PREFET DE LA MANCHE

Service de la Coordination des Politiques Publiques
et de l'Appui Territorial
Bureau de l'Environnement et de la Concertation Publique
Réf : n° 17-404-GH

ARRETE COMPLEMENTAIRE
MODIFIANT L'ARRETE D'AUTORISATION D'EXPLOITER
UNE UNITE DE FABRICATION DE PRODUITS LAITIERS
S.C.A. MAÎTRES LAITIERS DU COTENTIN
A MEAUTIS

Phase ICPE	N° de plan 08
MASSE Ech: SANS	Date: 22/06/2016

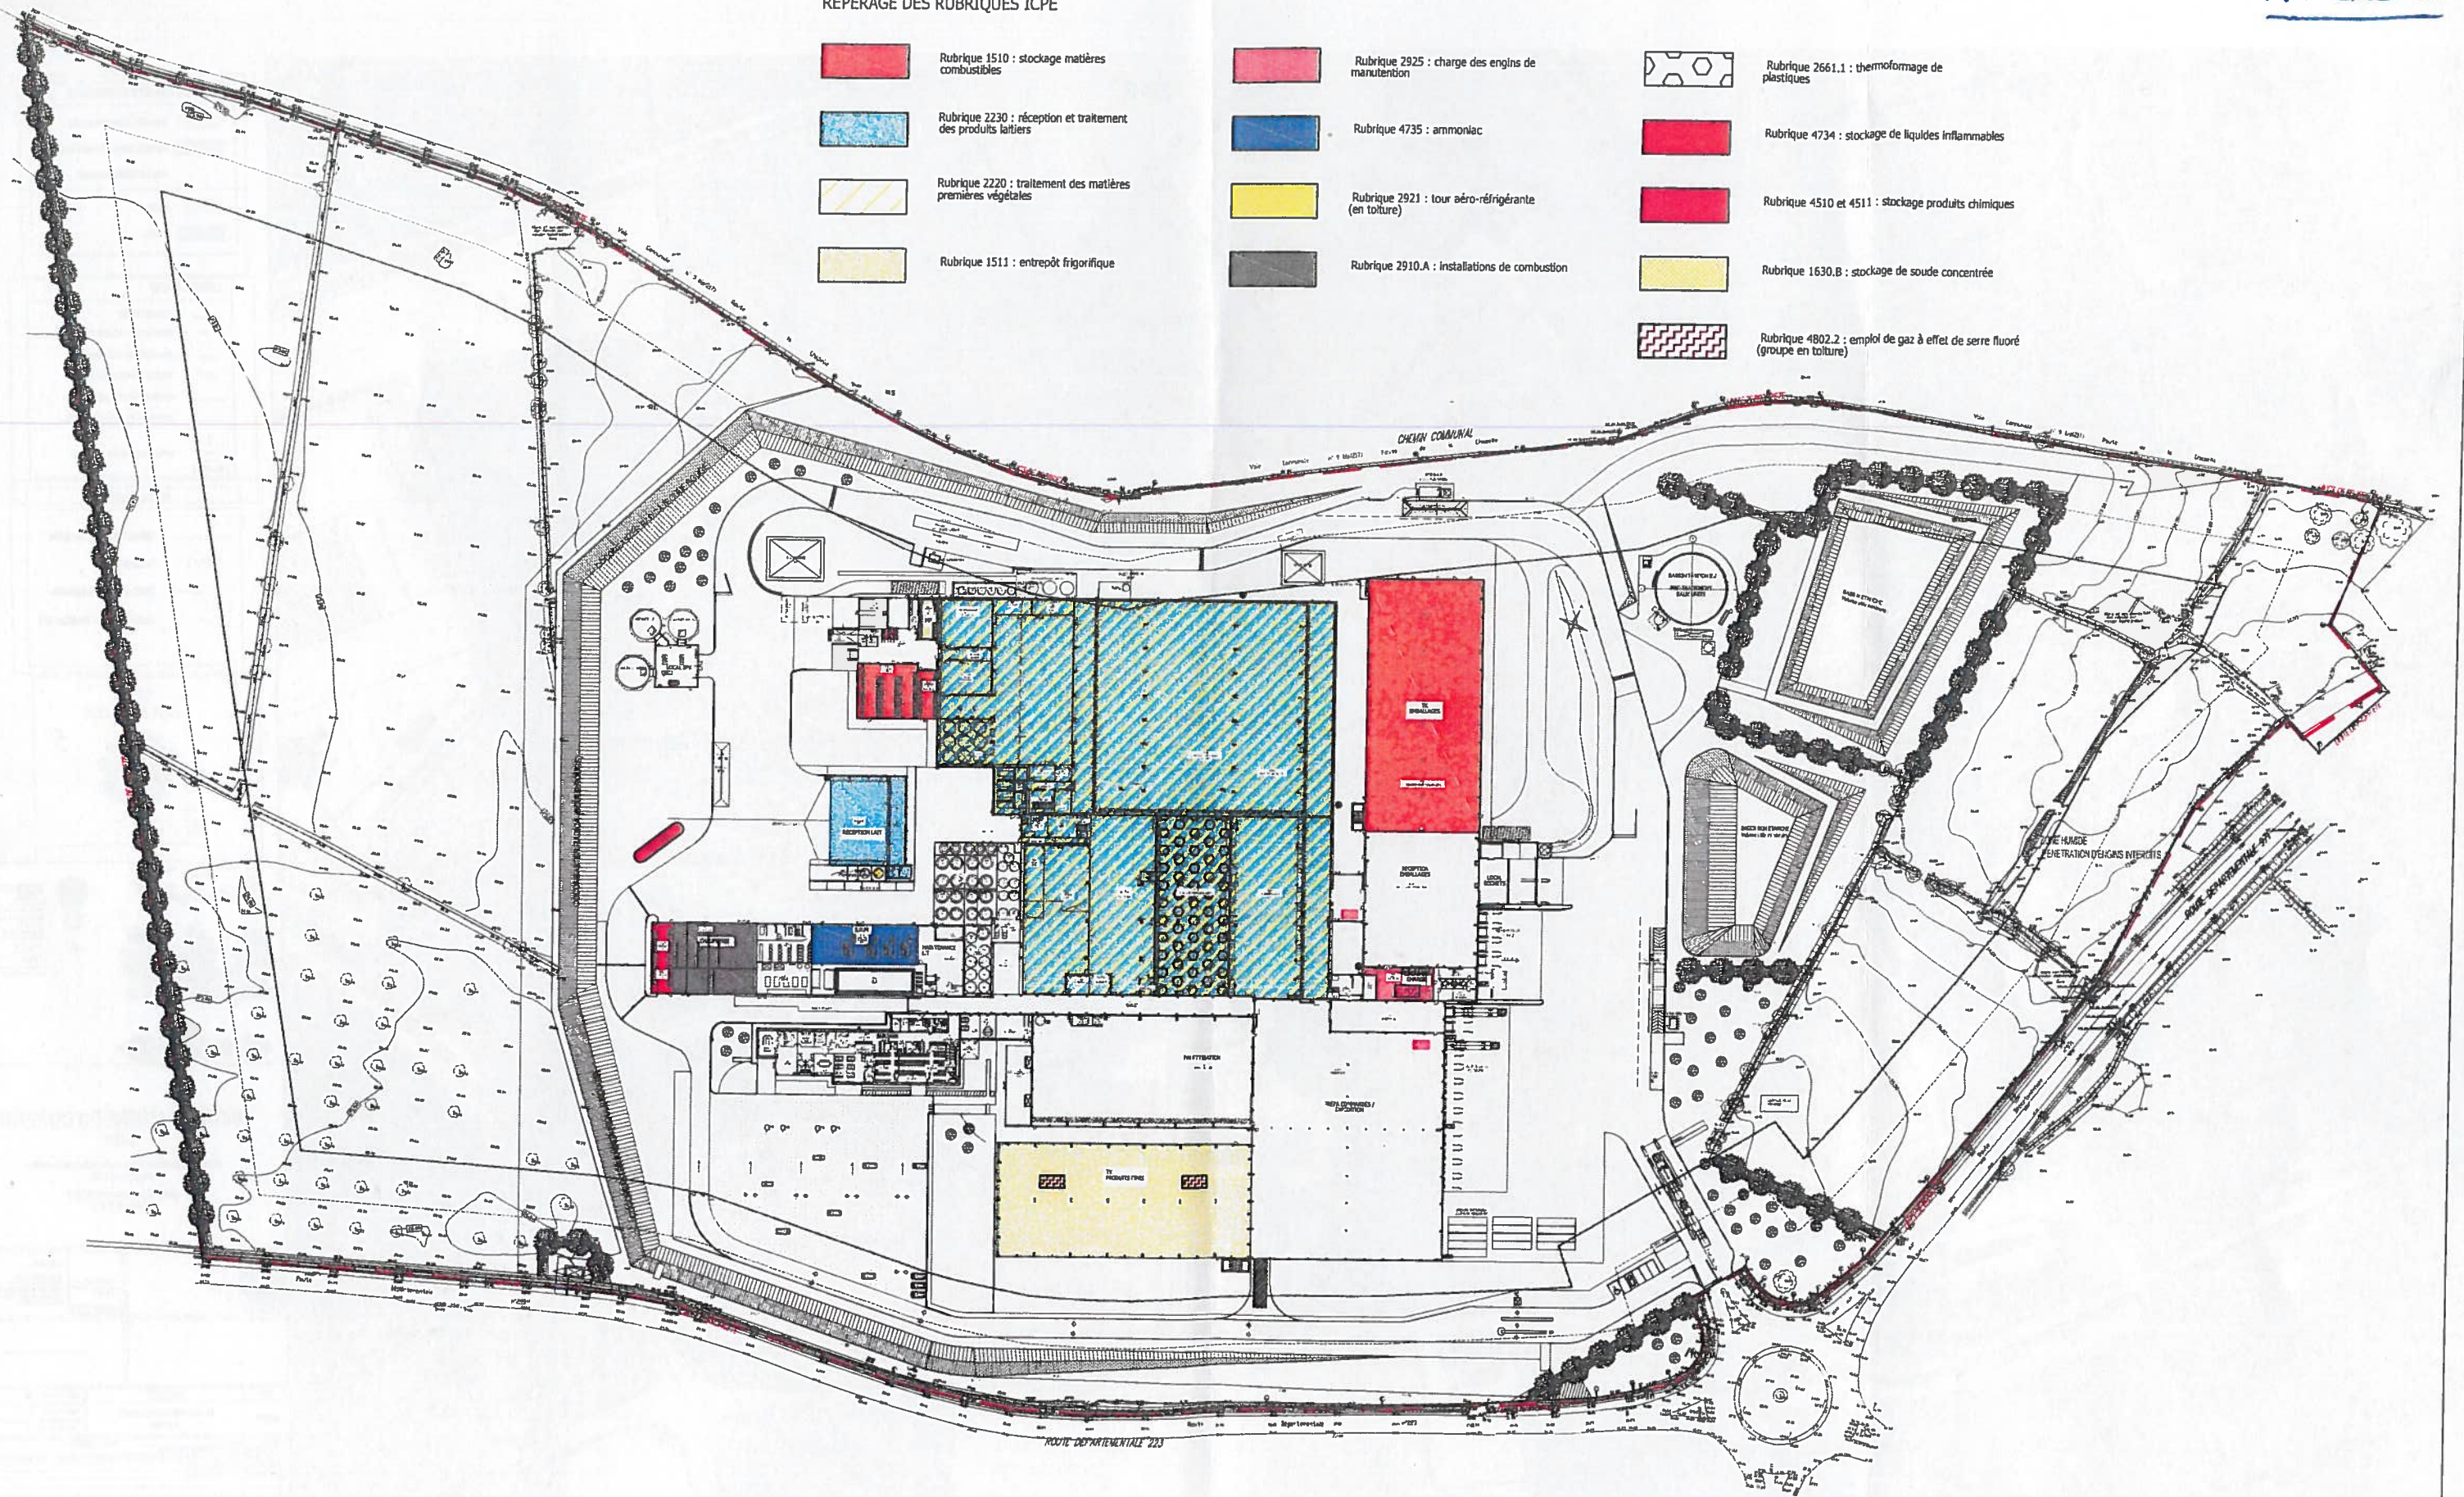
Le plan joint en annexe 1 de l'arrêté préfectoral du 9 décembre 2015 susvisé est remplacé par le plan joint en annexe 1 du présent arrêté.
